PRODUCT BULLETIN
Generic Copy

SUBJECT: ON Semiconductor Product Bulletin #16022

TITLE: Use of winged type crimp design + rib for TSSOP4.4mm shipping tubes

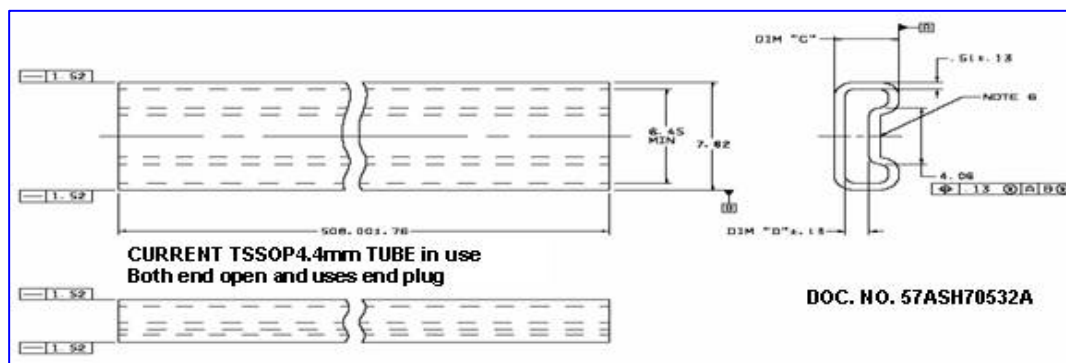
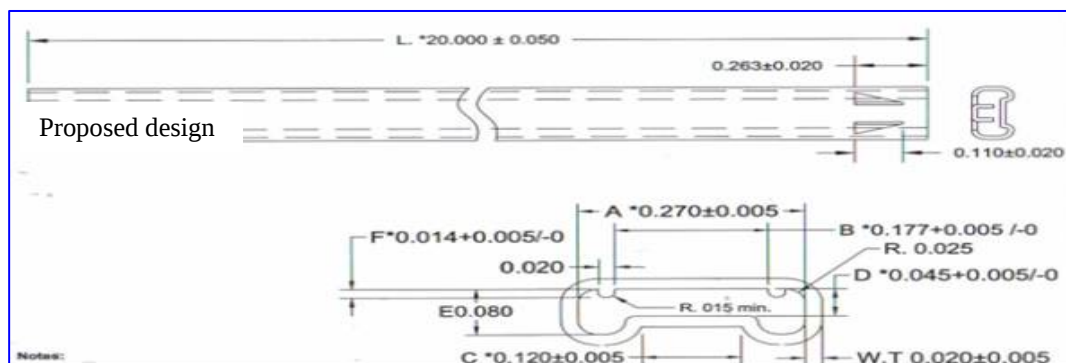
DESCRIPTION AND PURPOSE: ON Semiconductor will be expanding the use of the crimp design with additional ribs tube currently used on SOIC narrow body shipping tubes, to the TSSOP 4.4mm shipping tubes. The crimp style tube helps to eliminate side sway of the units inside the tube, which can result in bent leads. The crimp tube design also removes the end plug at one end of tube.
